RENESAS TECHNICAL UPDATE

製品分類	MPU & MCU	発行番号	TN-RX*-A011A/J	Rev.	第1版
題名	マルチファンクションタイマパルスユニット 2 (MTU2) に関する注意事項		情報分類	技術情報	
適用製品	RX62N、RX621 グループ RX630 グループ RX63N、RX631 グループ	対象ロット等	関連資料	ユーザーズマニュアル ハードウェア編 (末尾に記載)

図 1 条件(1)の同期クリア例

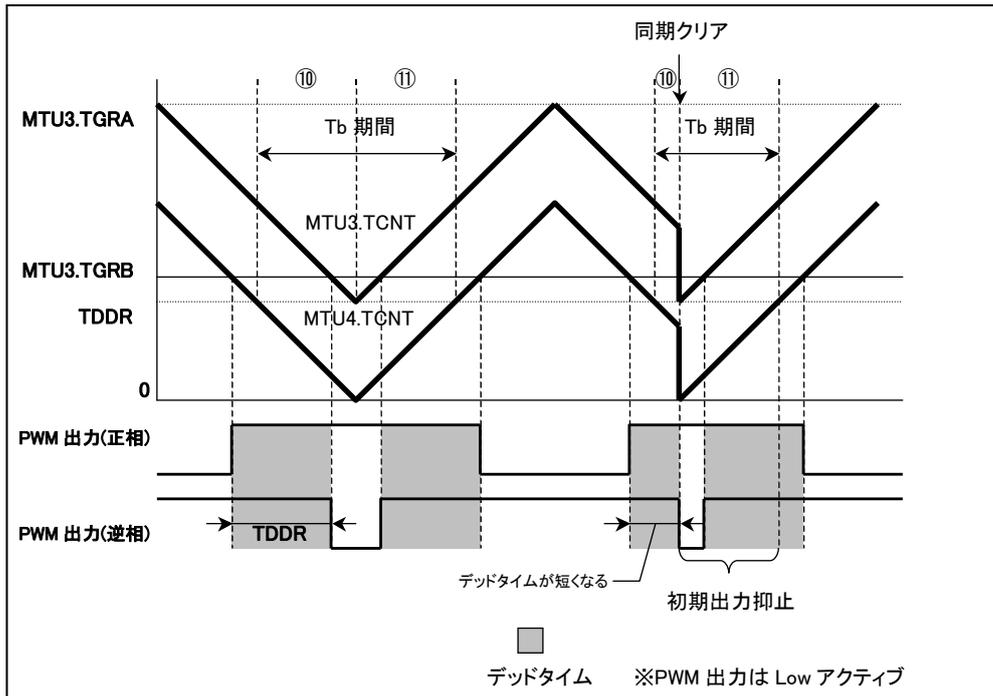
相補 PWM モードで TWCR.WRE ビットが “1” (同期クリア直前の波形を保持する) の場合、以下の条件(1)、条件(2) のいずれかを満たすと、下記の現象が発生します。

条件(1) 初期出力の抑止期間⑩にて、PWM 出力のデッドタイム期間中に、同期クリアが発生する (図 1)。

- ・ PWM 出力端子のデッドタイムが短くなる (もしくは消失する)。
- ・ PWM 逆相出力端子から、アクティブレベル出力期間以外でアクティブレベルが出力される。

TWCR.WRE ビットが“1”の場合、それぞれのレジスタの値が次のすべての条件を満足するときに同期クリアを実施してください。

$$MTU3.TGRB \geq TDDR \times 2, MTU4.TGRA \geq TDDR \times 2, MTU4.TGRB \geq TDDR \times 2$$

図 2 条件(2)の同期クリア例

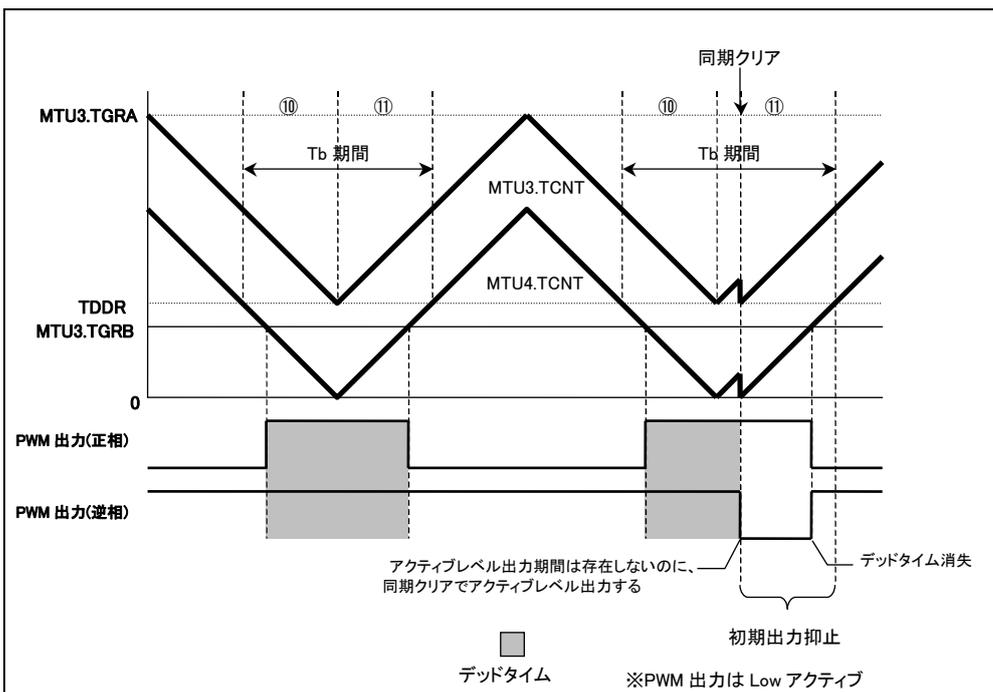
条件(2) デューティレジスタ (MTU3.TGRB、MTU4.TGRA、MTU4.TGRB、MTU9.TGRB、MTU10.TGRA、MTU10.TGRB) のいずれかの設定値が、デッドタイムレジスタ (TDDR) の設定値以下のときに、初期出力の抑止期間⑩、⑪にて、同期クリアが発生する (図 2)。

図17.24 カスケード接続動作例 (c)

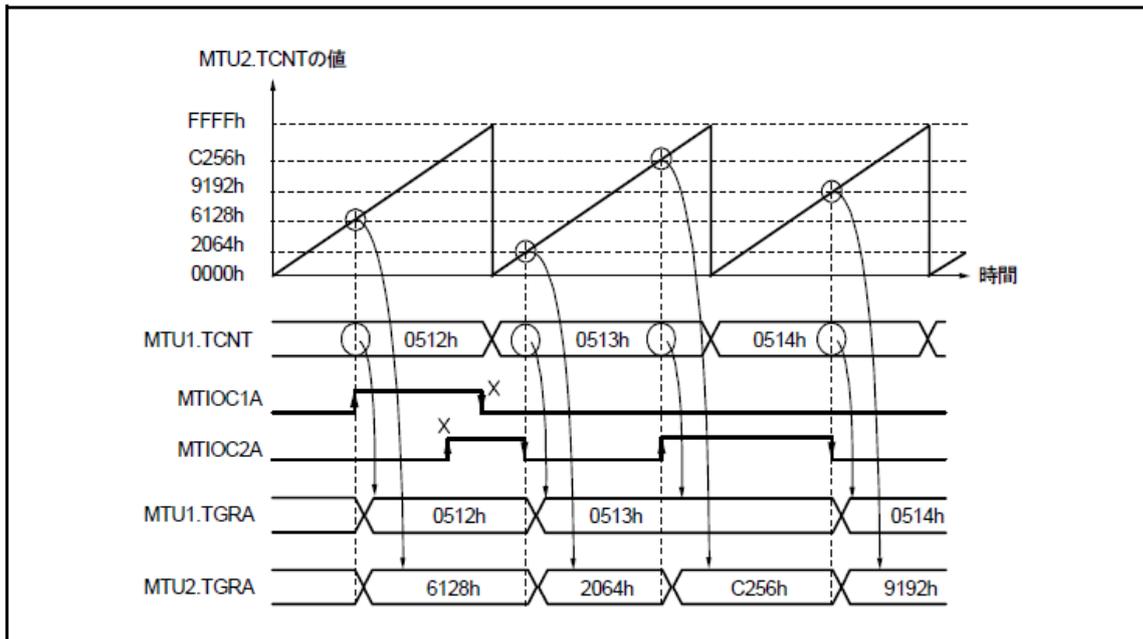
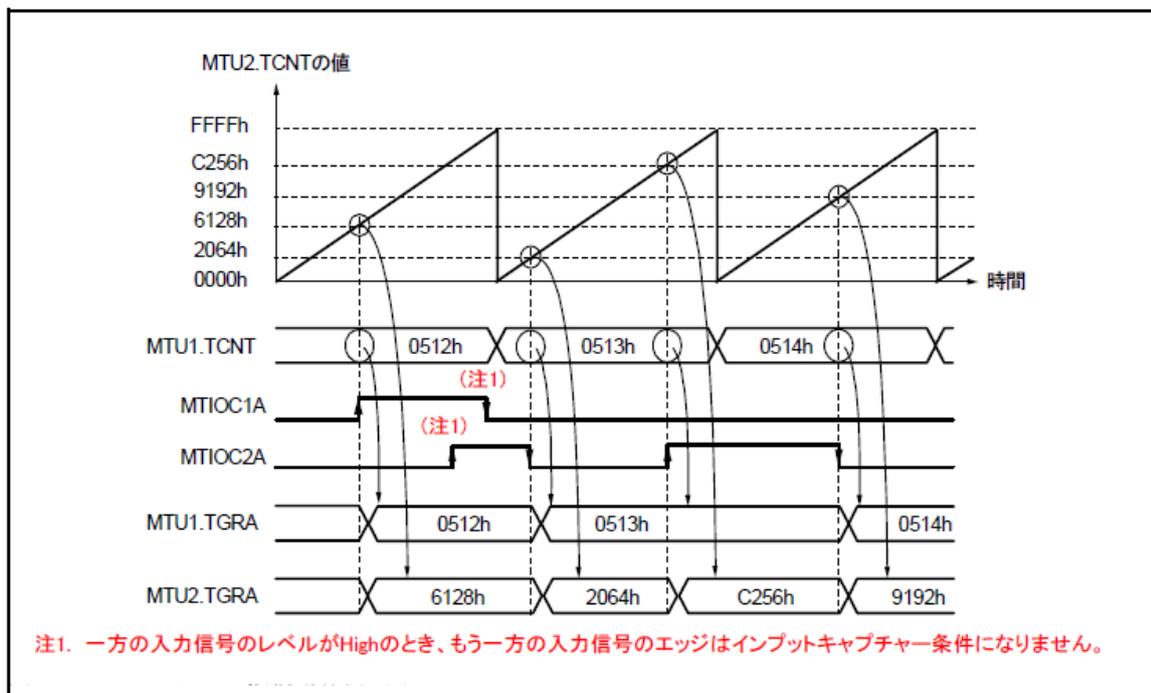
カスケード動作時に、MTUn.TCNT と MTUm.TCNT (n=1, 7 m=2, 8) で同時にインプットキャプチャを行う場合、2本の端子の入力信号をインプットキャプチャ条件にできます。この場合、2つの入力信号の論理和を取った後の信号のエッジがインプットキャプチャ条件になります。したがって、いずれか一方が High レベルのとき、もう一方が変化してもインプットキャプチャを行いません。

・図 17.24 に下記のとおり注意事項を追加します。

カスケード動作時に、MTUn.TCNT と MTUm.TCNT の同時インプットキャプチャをする場合、インプットキャプチャコントロールレジスタ (TICCR) で設定することで、インプットキャプチャ条件となる入力端子を追加することができます。**インプットキャプチャの条件となるエッジ検出は、本来の入力端子の入力レベルと、追加した入力端子の入力レベルの論理和を取った信号に対して行われます。したがって、いずれか一方が High レベルのとき、もう一方が変化してもエッジ検出は行われません。詳細は「(4) カスケード接続動作例 (c)」を参照してください。**カスケード接続時のインプットキャプチャについては「17.6.20 カスケード接続における MTUn.TCNT、MTUm.TCNT 同時インプットキャプチャ」を参照してください。

図 17.72 バッファ転送を割り込み間引きと連動する設定 (BTE1 = 1、BTE0 = 0) にした場合の動作例 (ユニット 0)

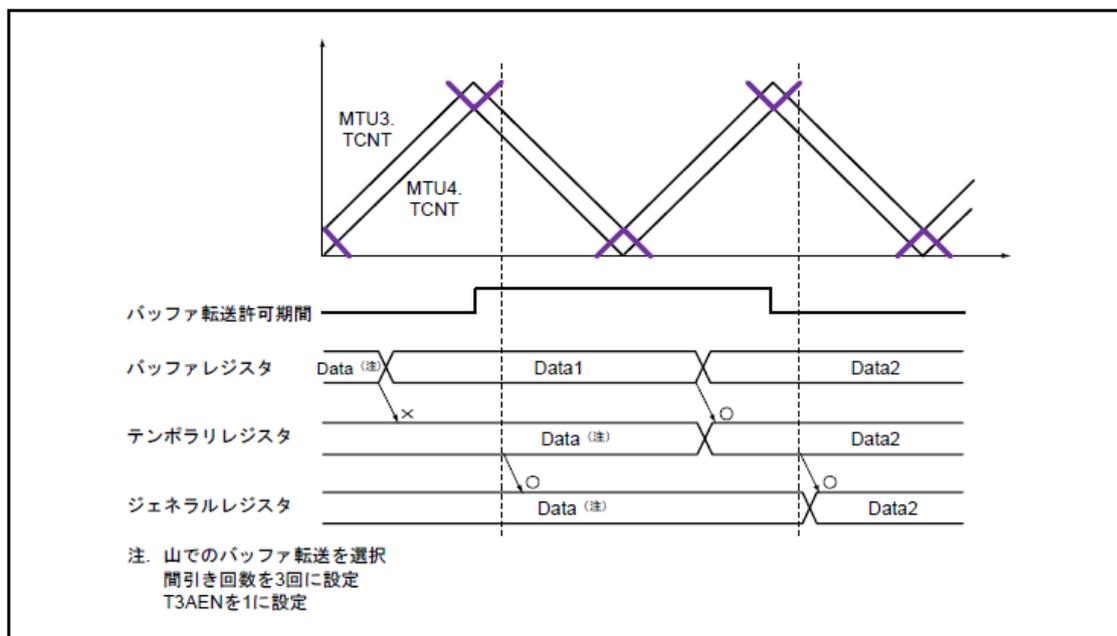
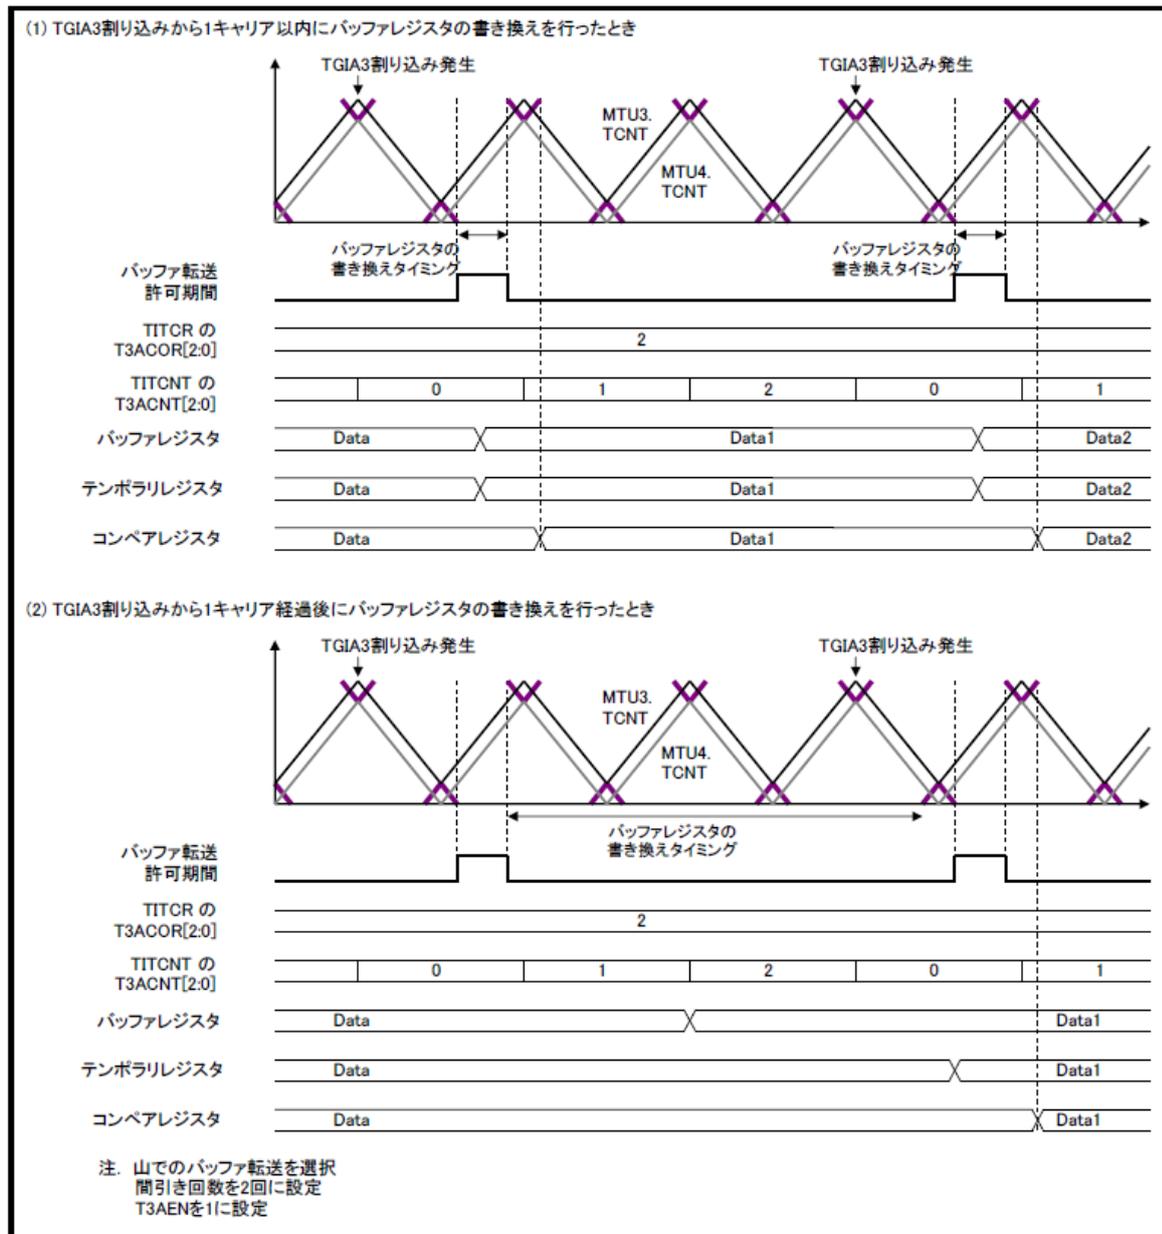
バッファレジスタのデータは、バッファ転送許可期間にテンポラリレジスタに転送されます。このため、割り込み要求発生からキャリア周期の1周期以内に、バッファレジスタを書き換えた場合、そのデータはすぐにテンポラリレジスタに転送され、次に TCNTS がアップカウントして MTUn.TGRA レジスタの値と一致するとき、コンペアレジスタに転送されます。

割り込み要求発生からキャリア周期の1周期以上経過した後に、バッファレジスタを書き換えた場合、そのデータは次のバッファ転送許可期間にテンポラリレジスタに転送され、その後 TCNTS がアップカウントして MTUn.TGRA レジスタの値と一致するとき、コンペアレジスタに転送されます。

「図 17.72 バッファ転送を割り込み間引きと連動する設定 (BTE1 = 1、BTE0 = 0) にした場合の動作例 (ユニット 0)」に誤記がありましたので下記のとおり訂正します。

図17.101 TGI割り込みタイミング（コンペアマッチ）（チャンネル5または11）

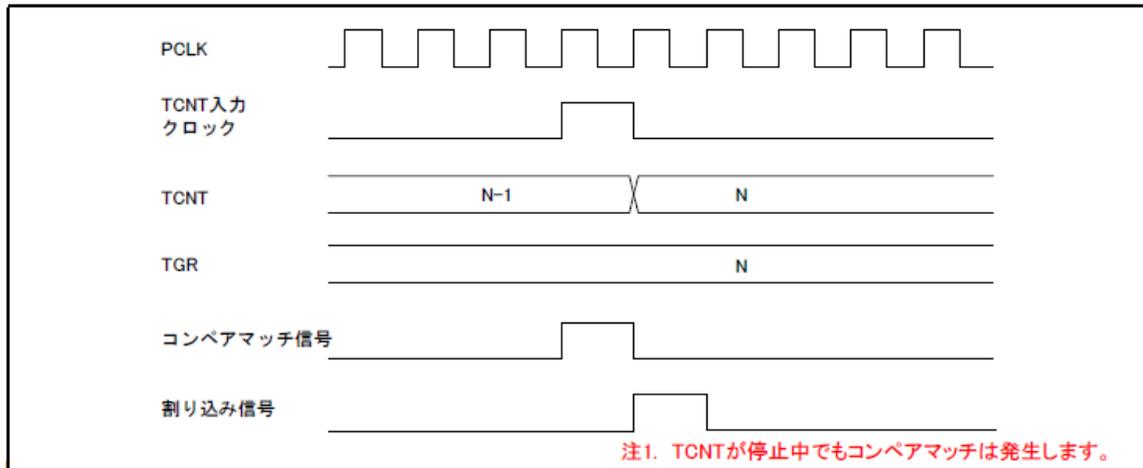
チャンネル5およびチャンネル11は、TCNTが停止中でもコンペアマッチが発生します。

「図17.101 TGI割り込みタイミング（コンペアマッチ）（チャンネル5または11）」に以下のように注記を追加します。
